Tilladelse til kystbeskyttelse samt afgørelse om ingen VVM-pligt - Kirkholmvej 15-17, 7130 Juelsminde

Kystdirektoratets udtalelse til kommunalt fællesprojekt – Kystbeskyttelse i form af forlængelse af et eksisterende dige, matr. nr. 62c og 64a Kirkholm By, As, Hedensted Kommune

Figur 1. Dige etableres af lerholdig jord med 10 cm af det afrømmede materiale eller ugødet jord øverst. Diget anlægges med en 1 m bred krone, 1:3 hældning mod havet og 1:3 - 1:1,5 hældning mod land (figur fra ansøgning).

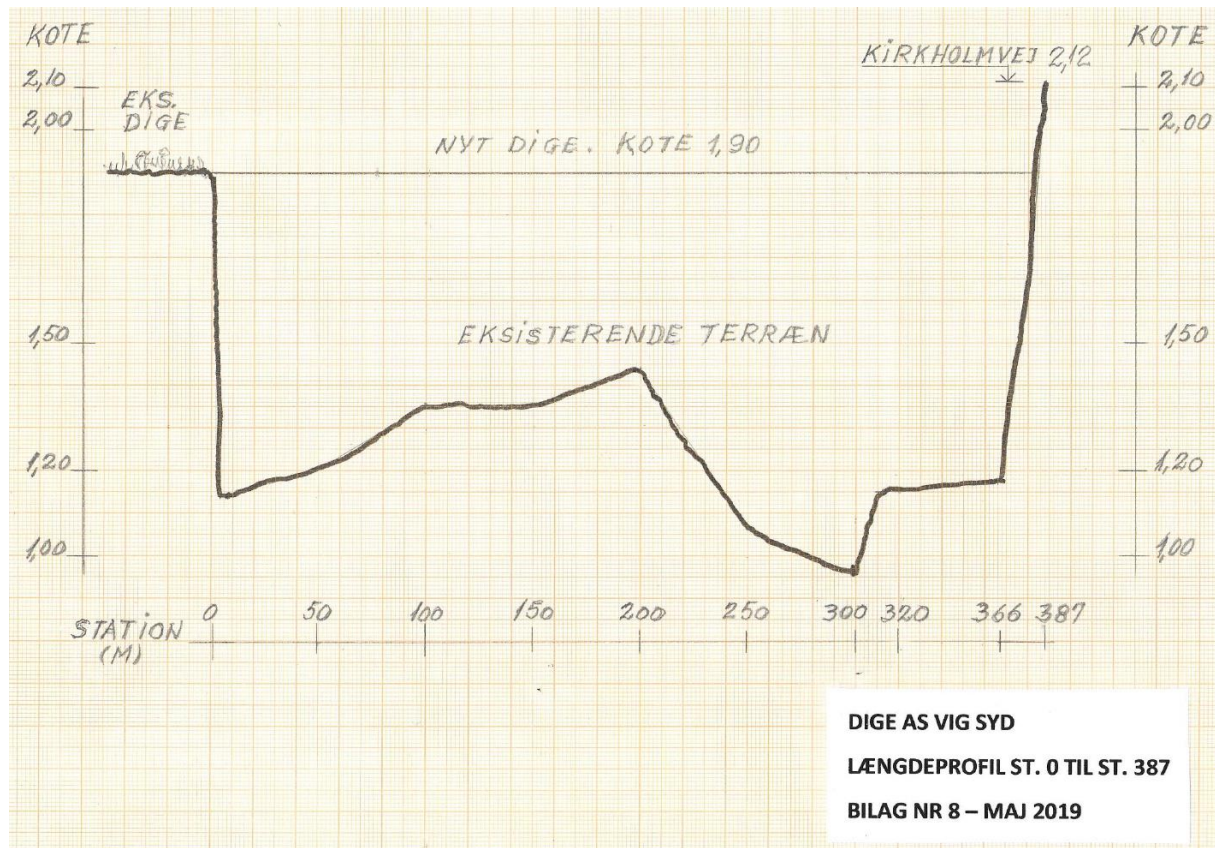
Kystdirektoratet vurderer, at digets inderside er stejl. Det anbefales, at hældningen ikke er stejlere end 1:3. Dette er både af hensyn til vedligeholdelse af diget og eventuelt overløb.

I forhold til kystbeskyttelsens opbygning anbefaler Kystdirektoratet, at digets bagside etableres med en hældning, der ikke er stejlere end 1:3. Det anbefales desuden, at undersøge hvor længe vand vil stå op ad diget, da det har betydning for digets opbygning og materialer.

As Vig Syd Digelag ønsker på grund af begrænset plads på den øst-vest gående strækning hen til Kirkholmvej i digets sydlige ende, at diget på en strækning etableres med en skåningshældning på 1:1,5 mod land i stedet for den anbefalede hældning på 1:3. Digets højde på strækningen er lav, 1-0 m over terræn. Kommunen anbefaler, at digelaget har særlig fokus at vedligeholde diget og på ricikoen for digebrud på strækningerne med 1:1,5 skråning.

Figur 1. Oversigtskort fra ansøgningsmaterialet, der viser området, hvor det eksisterende dige ønskes forlænget med 380 m.

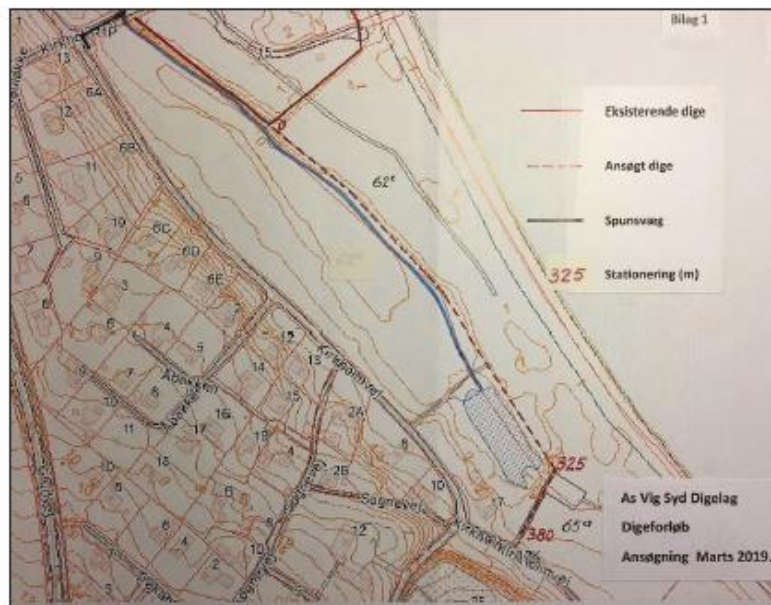
Umiddelbart nord for projektstrækningen er et eksisterende dige, som mod syd afsluttes med en spunsvæg ved Døde Å/Kirkholmvej (figur 1). Dette dige ønskes med det ansøgte projekt forlænget. Et stigningsbord lukker på nuværende tidspunkt for åens udlob til engen. Det oplyses, at der ved ekstremhavvandstand er overhængende fare for at spunsen trykkes ind, idet spunsen kun er sat lidt ned i sandjorden ved Døde Å. I disse situationer trykkes havvand ind under spunsen. Det oplyses, at det eksisterende dige derfor ikke løser problemet med vand fra baglandet til Døde Å.
